Audyt dokumentacji oznakowania tras rowerowych w Lublińcu

w dniu 2011-04-20

Audyt ma charakter wrywkowy. Jego celem jest stwierdzenie, czy trasy zostały poprowadzone zgodnie z koncepcją i czy ich oznakowanie jest zgodne ze standardami znakowania szlaków turystycznych PTTK. Rozpatrywane rozwiązania zostały wykonane przez Przedsiębiorstwo Wielobranżowe „Gra-Mar” w Lublińcu.

*Trasy ujęte w koncepcji, które powinny być przedmiotem projektu technicznego
(błędnie na północy nie zaznaczono końca planowanego odcinka trasy nr 17)*

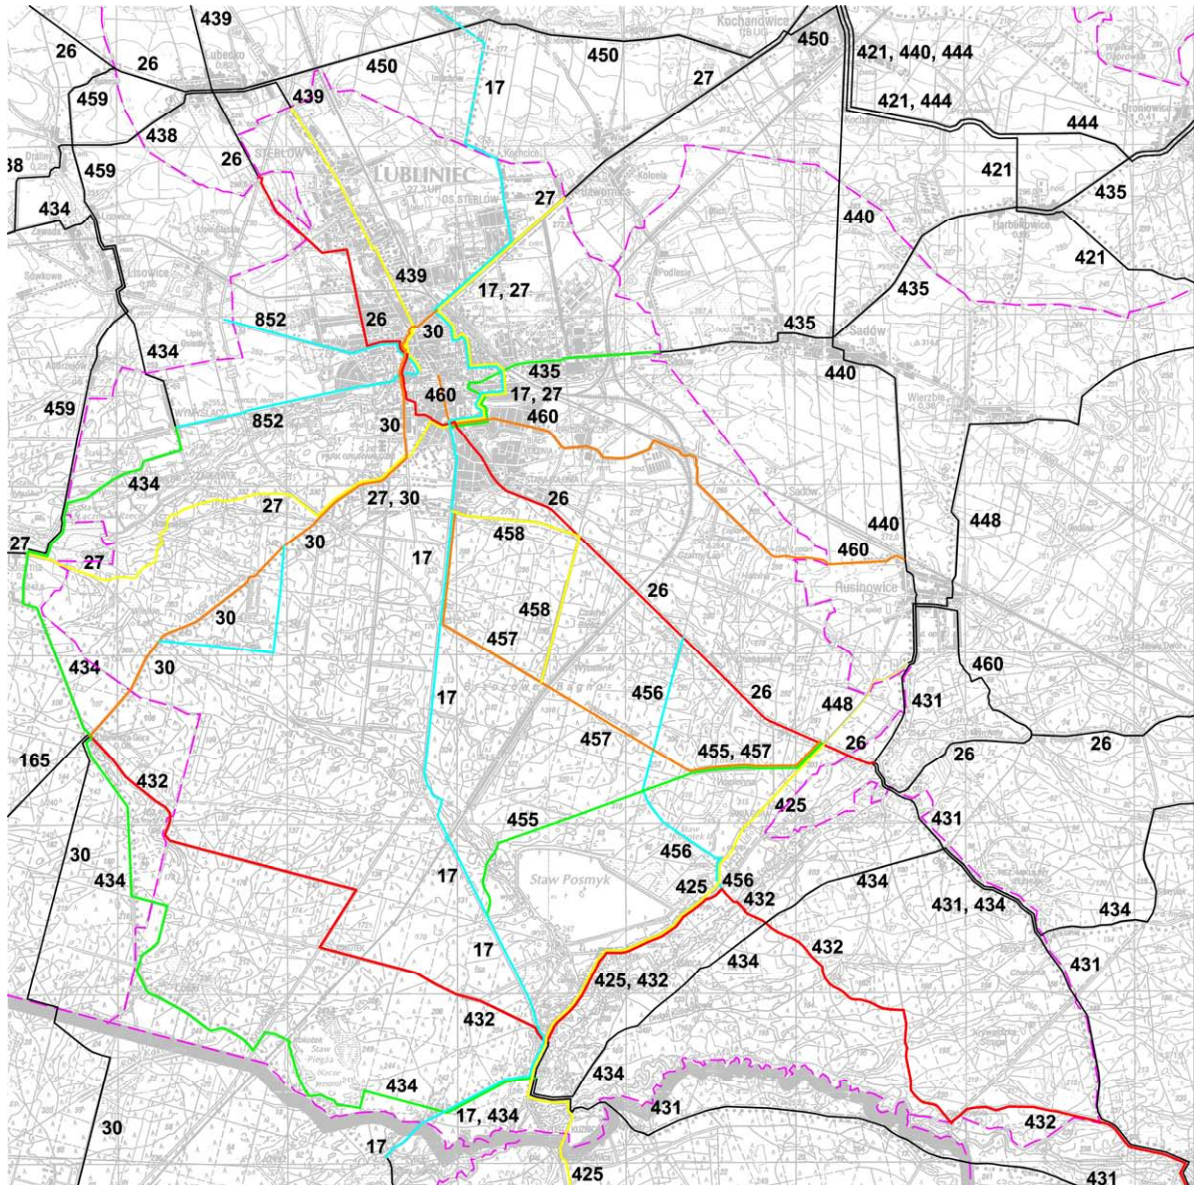
Realizacja tras rowerowych jest zbieżna z koncepcją, ale ma kilka poważnych braków. Koncepcja zakładała, że trasy rowerowe będą zgodne z ogólną koncepcją Śląskiej Sieci Tras Rowerowych. **Zgodnie z zasadami projektowania szlaków turystycznych realizowane oznakowanie wybranych odcinków tras rowerowych powinno rozpoczynać się lub kończyć w miejscach łatwych**

do odnalezienia przez rowerzystów. Przy realizacji projektu technicznego ta zasada została złamana – trasy rozpoczynają się na granicy administracyjnej Lublińca w środku lasu, czyli w miejscach, których nie znajdzie żaden rowerzysta jadący w kierunku tego miasta. Dla przykładu w projekcie technicznym „urwano” fragment trasy nr 17 z Żyłki do granicy miasta. W analogiczny sposób „urwano” większość tras, które docelowo powinny przekraczać granice Lublińca. Trasa nr 432 miała prowadzić do Bruśka, a zamiast tego dubluje inne trasy zbliżając się bez jakiegokolwiek uzasadnienia do trasy nr 26, również w kolorze czerwonym.

Najlepszym sposobem korzystania z tras rowerowych jest możliwość układania tras wycieczkowych w formie pętelek, tymczasem np. wzdłuż granicy zachodniej Lublińca 5 tras urywa się w odległościach około 1÷2 km od siebie, bez jakiegokolwiek możliwości „przeskoczenia” pomiędzy ich końcami.

Fragment projektu oznakowania trasy rowerowej. Widać wyraźnie brak znaków R-1 [ad. a), b) i c)].

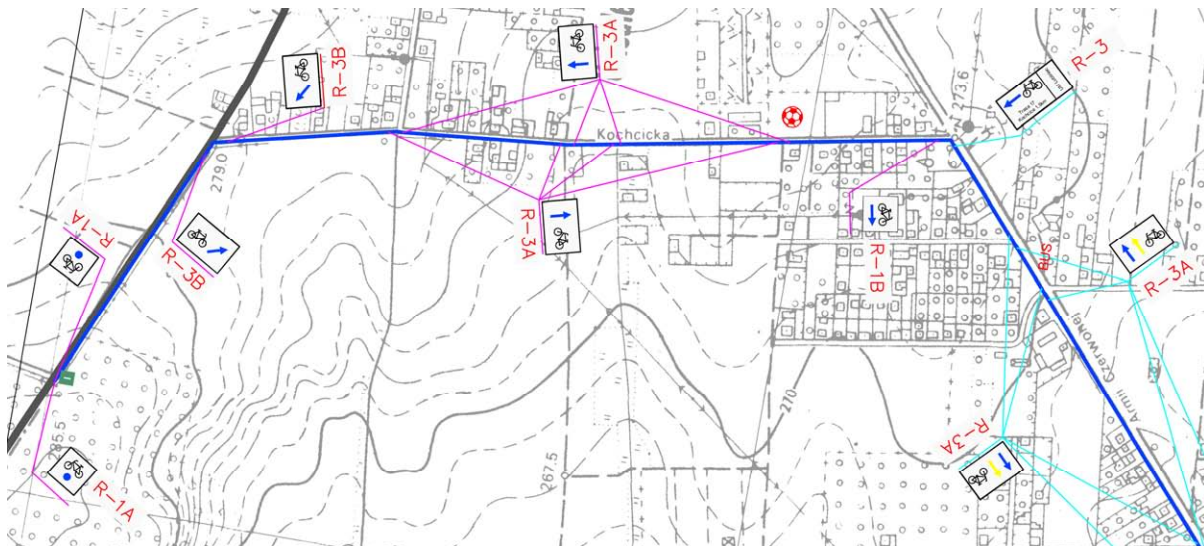
Ad. a) **Przy realizacji projektu technicznego ta zasada została złamana.** Za wieloma skrzyżowaniami nie ma żadnego znaku R-1 co oznacza, że rowerzysta dojeżdżający do trasy z boku w ogóle jej nie zauważy i oznakowanie nie spełni swojego podstawowego przeznaczenia, jakim jest natrafienie na oznakowanie.

Ad. b) Znaki ze strzałkami zapowiadające zakręty zostały zaprojektowane prawidłowo. **Na wielu skrzyżowaniach zamiast znaków R-1 za skrzyżowaniami zaprojektowano niepotrzebnie znaki R-3a przed nimi.** Znaki R-3a powinny pozostać tylko tam, gdzie prawidłowo ustawione znaki R-1 są trudne do zauważenia.

Ad. c) **W ogóle nie zastosowano się do zasady dotyczącej prawidłowego oznakowania początków tras rowerowych.**

Na wspólnym odcinku znaki dwóch tras są zablokowane [ad. e)], ale brak jest wyraźnego oznakowania rozwidlenia [ad. f)].

Projekt ignoruje istnienie ciągu pieszo-rowerowego przy ul. Częstochowskiej [ad. h)] i istniejących znaków drogowych, co uniemożliwia ocenę prawidłowości oznakowania.

Należy uzupełnić dokumentację o brakujące znaki R-1 i zrezygnować z nieprawidłowo zaprojektowanych znaków R-3a. Należy wyjaśnić sprawę projektu organizacji ruchu drogowego – jego brak w materiałach przetargowych uniemożliwia sprawdzenie, czy przy drogach publicznych znaki zostały zaprojektowane prawidłowo.
